BE-22-Q.

TUDHOPE MOTOR Co.
ORILLIA CANADA
TORQUE TUBE YOKE
DRAWING NO. - BE-22-Q
MAT'L. - MALL. IRON.
NO. REQUIRED. — 1.
DRAWN BY - F.L.G. CHECKED BY -
TRACED BY - F.L.G. APP. BY -
DATE. - 10-18-1911.

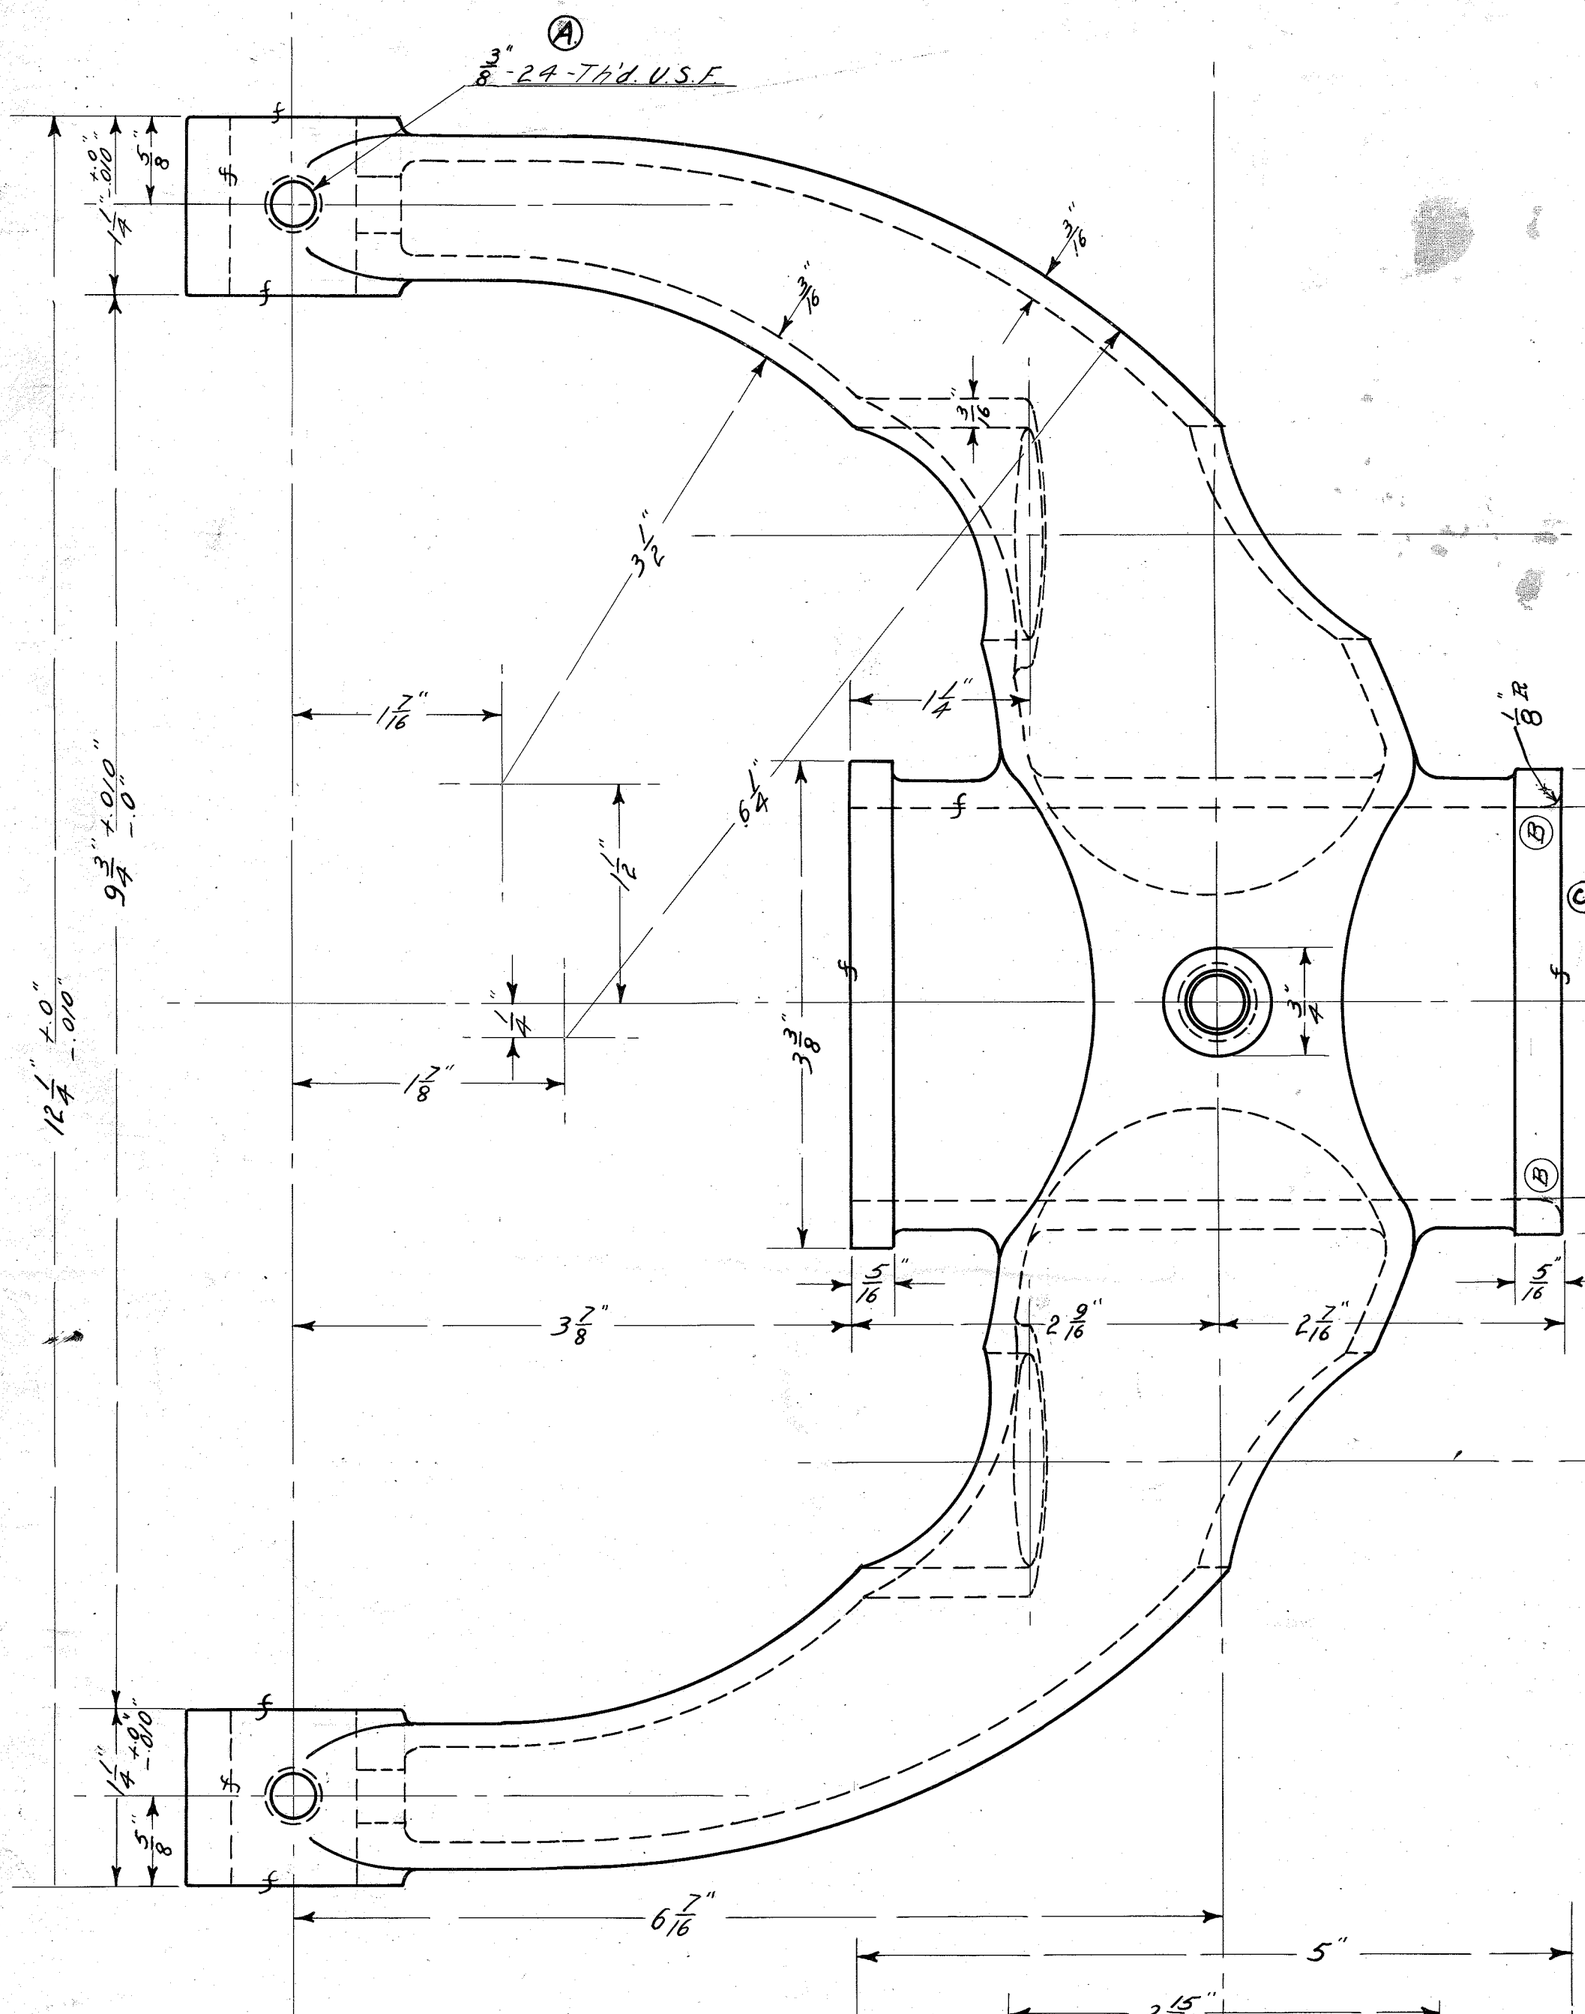
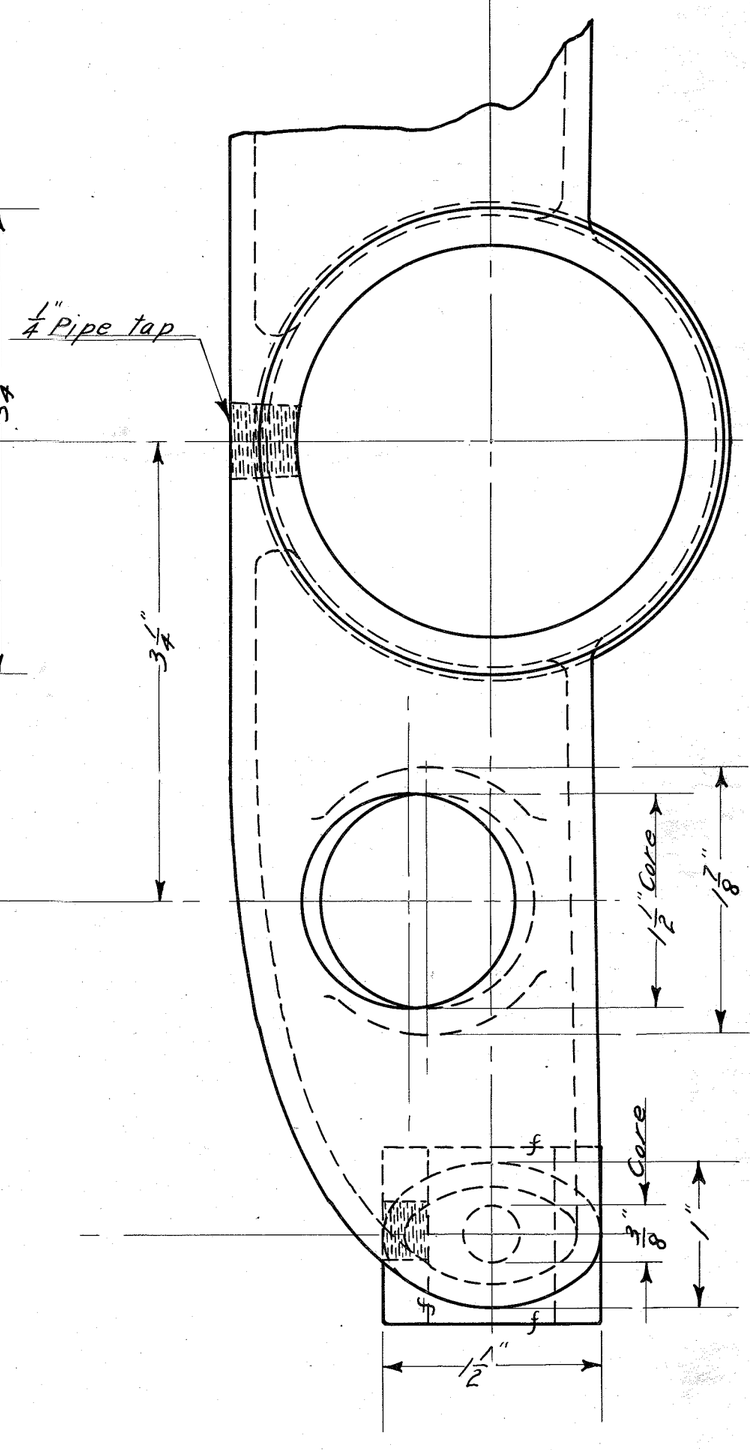
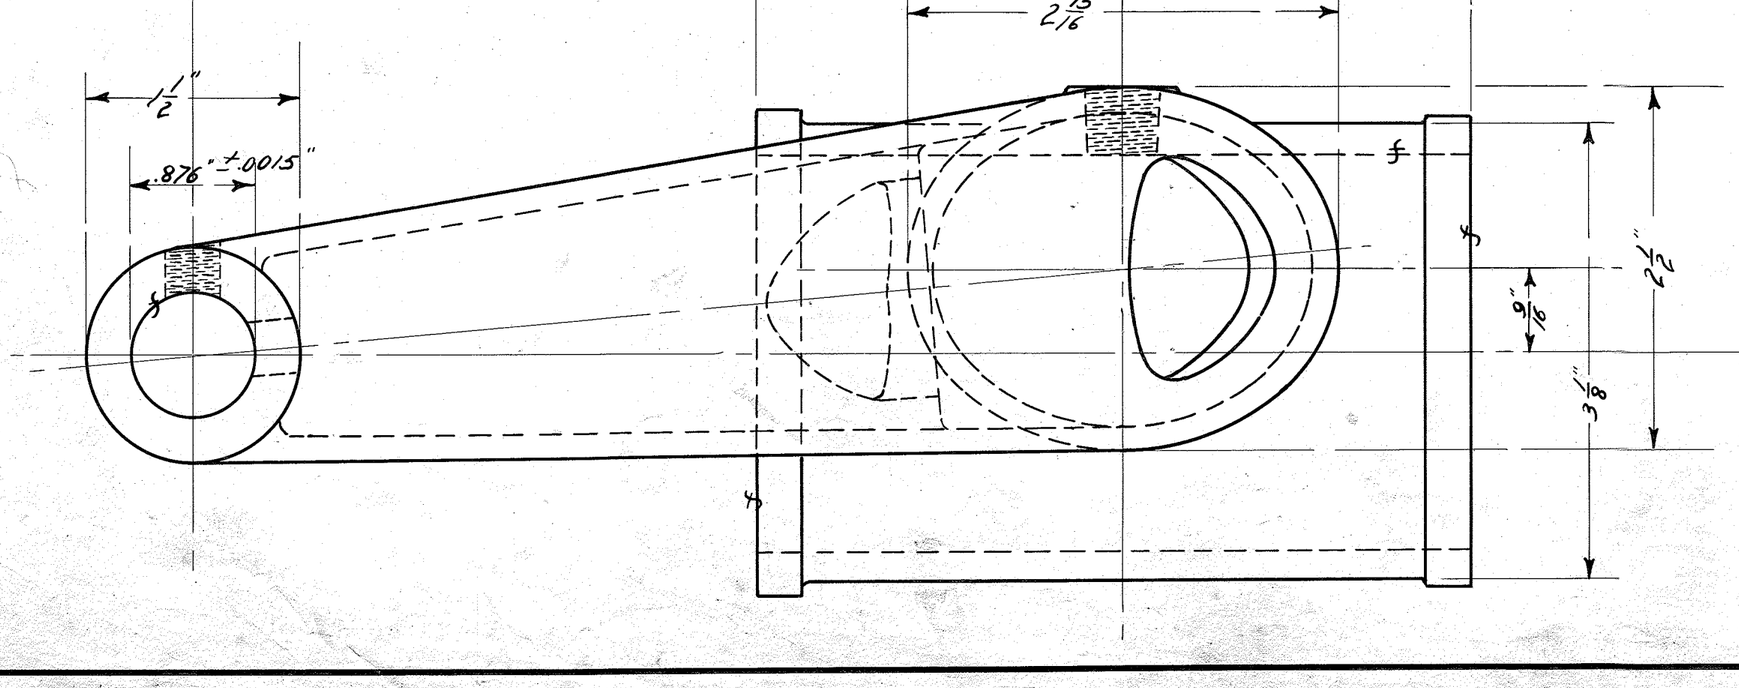
(A) Corrected from $\frac{3}{16}$" to $\frac{3}{8}$"-24 - -2-28-12

(B) RADIUS ADDED 2.18.1913.

(C) LIMITS CHANGED. WAS $^{+.0015}_{-.0}$ 2.19.13
